RÉPUBLIQUE FRANÇAISE - DÉPARTEMENT DU BAS-RHIN  
**PLAN LOCAL D'URBANISME**  
**HEILIGENBERG**

**Dossier d'enquête publique :**  
**MÉMOIRE EN RÉPONSE AUX**  
**PROCÈS-VERBAL DE SYNTHÈSE**

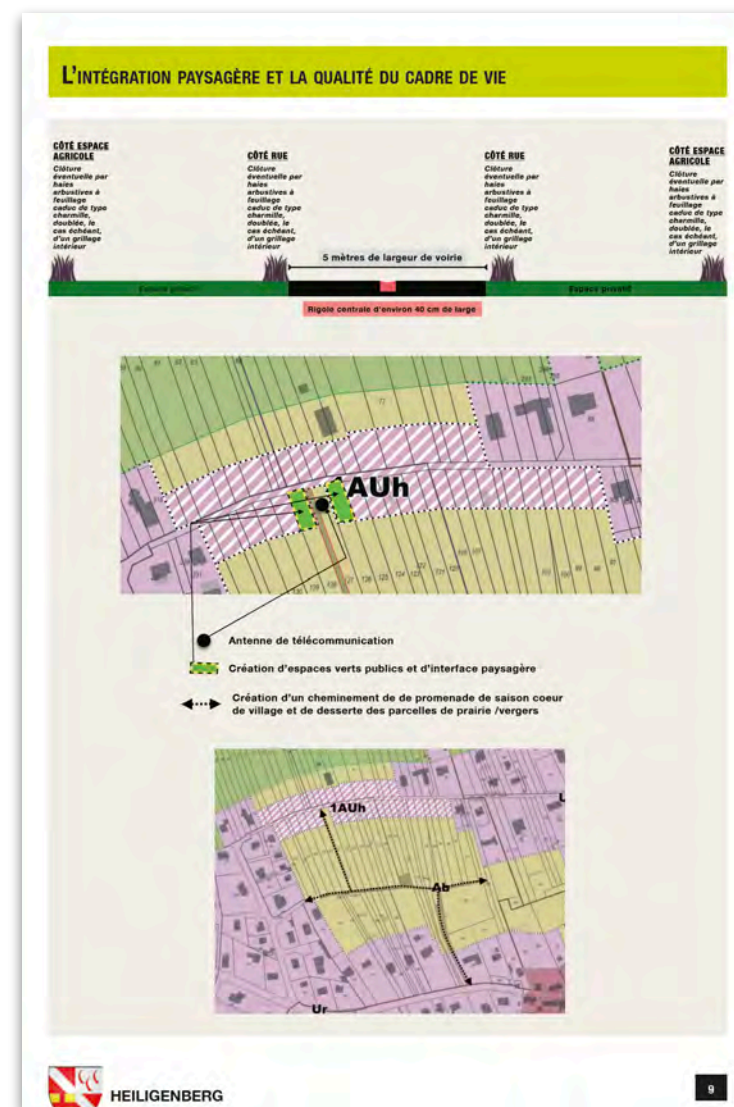
Question posée par la DDT : L'antenne de télécommunication est trop peu mentionnée dans les documents. Quelle est sa pérennité ? Quelle est l'utilité des plantations de part et d'autre de l'antenne ? En fonction, maintenir la parcelle en zone Ab, ou la reclasser en 1AUh.

L'antenne de télécommunication située à côté du cimetière est optimale en terme de pertinence technique et de couverture du territoire de la vallée.

De ce fait, la commune considère que l'intérêt général est que ce pylône soit mutualisé et serve à tous les opérateurs. Les négociations entre opérateurs n'ont malheureusement pas pu aboutir en ce sens : l'antenne de télécommunications de la rue des Champs est la conséquence de cet échec.

Concernant les plantations prévues au droit de l'antenne, elles ont une vocation d'espaces verts publics et d'interfaces paysagères comme cela figure page neuf de l'OAP sectorielle.

Autres informations : la towerco TDF a obtenu par décision du TA une autorisation d'urbanisme pour édifier un pylône d'une hauteur d'environ 40 mètres sur une parcelle privée. Cette parcelle est actuellement sur-bâtie par ledit pylône et la surface actuelle du terrain, eu égard à la situation, ne peut donc pas être considérée comme urbanisable sur le court terme.

Selon nos informations, les propriétaires du terrain auraient signé un bail pour une vingtaine d'années avec le propriétaire du pylône. En raison de cette situation compromettant la constructibilité de cette parcelle sur le court et moyen terme, le conseil municipal a donc légitimement décidé de classer cette parcelle en zone Ab afin de ne pas comptabiliser la surface dans l'extension (quota de 1 ha). Cette position pourrait toutefois être reconsidérée en cas de démontage du pylône.

Par ailleurs, les parties « vertes » de part et d'autre de cette constructions sont quant à elles, à considérer dans le secteur 1AUh.

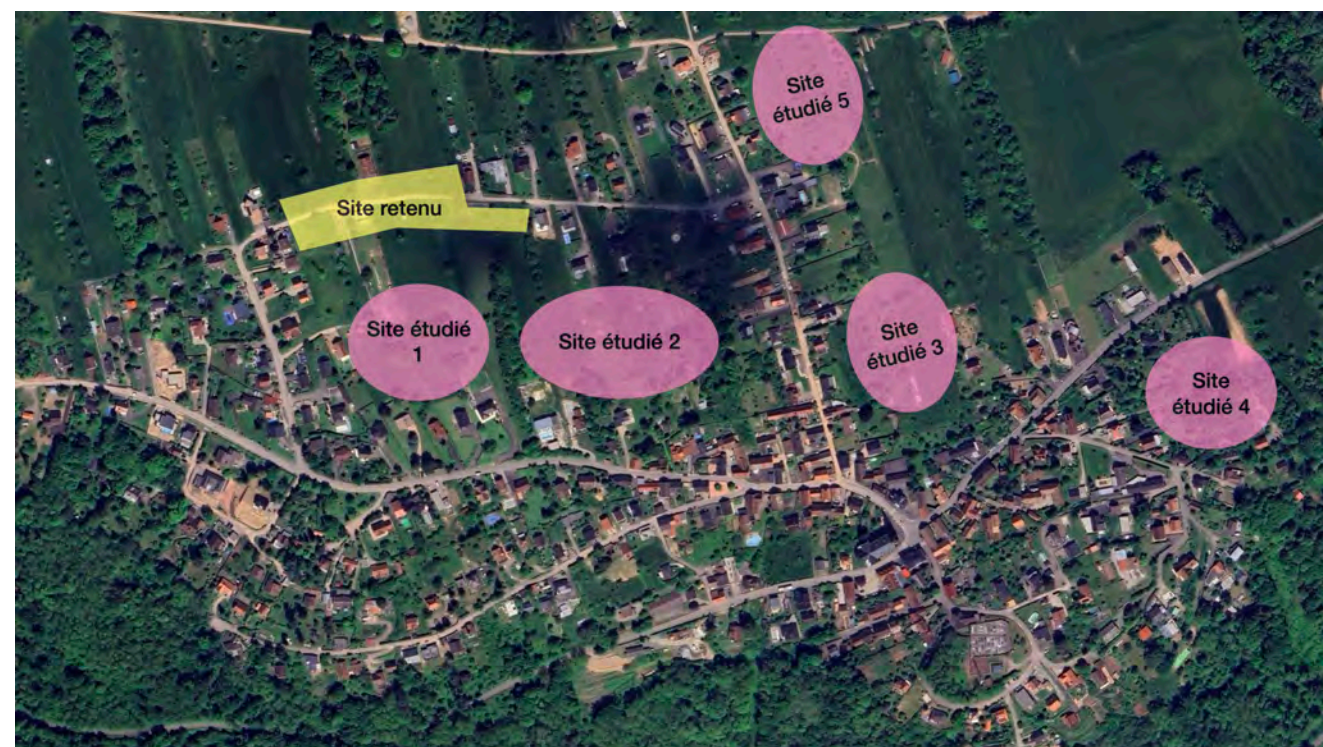
**Proposition de Monsieur J.M.S. pour un positionnement différent du secteur 1AUh** : à l'arrière du lotissement DANNECK (zone enjeux moyens), avec deux positionnements possibles : soit d'un seul côté, soit des deux côtés, du Chemin des Prés (assainissement possible par raccordement rue Oberweg : cf partie réservée sur schéma).

L'analyse multi-critères de choix du secteur 1AUh a été l'objet d'un travail de concertation approfondie avec l'ensemble des personnes publiques associées, SCOT et DDT en particulier.

De concert, il a été considéré que la solution retenue de localisation du secteur 1AUh offre le meilleur bilan global.

- l'urbanisation de la rue des Champs est déjà fortement engagée.
- La poursuite de l'urbanisation de la rue des Champs n'implique pas de création de nouvelle voirie, donc de consommation foncière et d'artificialisation des sols supplémentaires.
- Les réseaux d'eau et assainissement desservent déjà l'ensemble de la rue des Champs, ce qui fait de la poursuite de l'urbanisation de la rue des Champs une mobilisation / valorisation opportune d'un équipement public existant.
- La probabilité de concrétisation de l'urbanisation de la rue des Champs est nettement plus élevée que les éventuelles solutions alternatives puisqu'aucun propriétaire ne peut bloquer les autres.
- L'urbanisation de la rue des Champs est favorable à un nombre important de propriétaires et se trouve sur ce point plus équitable que les éventuelles solutions alternatives.

De ce fait, l'objectivation du choix peut être considérée comme réellement consolidée.

Cette analyse multi critère, déjà présente dans le dossier, sera mise en exergue de manière spécifique.

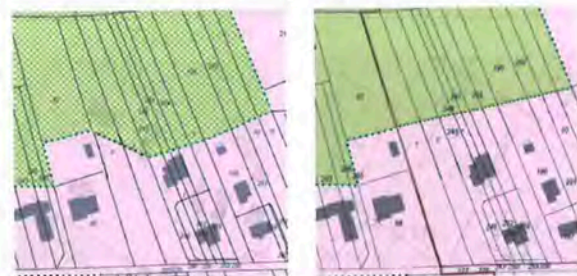
Le précédent PLU (2019) incluait, dans la zone urbaine (constructible), et faisant partie de leur propriété, une bande de terrain (à cheval sur 3 parcelles) (entourée de rouge sur l'extrait de plan ci-dessous). Cette bande de terrain est reclassée en secteur Ab (agricole support de biodiversité) inconstructible dans le projet de nouveau PLU.

Monsieur et Madame H. ont pour projet, depuis des années, de construire une maison de plain-pied pour permettre leur maintien à domicile pour leurs « vieux jours » ; de plus, leur petit-fils, étudiant en médecine (6<sup>ème</sup> année), envisage d'ouvrir un cabinet médical en aménageant cette bande de terrain. Ces projets sont compromis par le nouveau classement.

Les époux H. demandent donc que cette bande de terrain retrouve son classement de 2019.

M. et Mme H. disposent actuellement d'une autorisation d'urbanisme délivrée par l'autorité compétente qu'est l'Etat, aussi est-il logique d'envisager d'intégrer les terrains correspondant dans la zone Ur du plan de zonage.

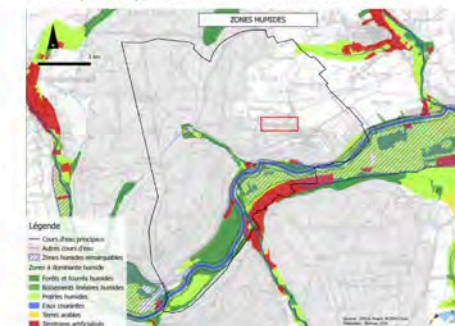
Quelles réponses la commune peut-elle apporter à ces questionnements et inquiétudes ?

Concernant de manière spécifique le secteur 1AUh, il est clairement éloigné de la trame verte et bleue et des dynamiques de zone humide.

Le schéma ci-dessous démontre la réalité du site. Il sera ajouté à la fois dans les tome A et B du Rapport de présentation.
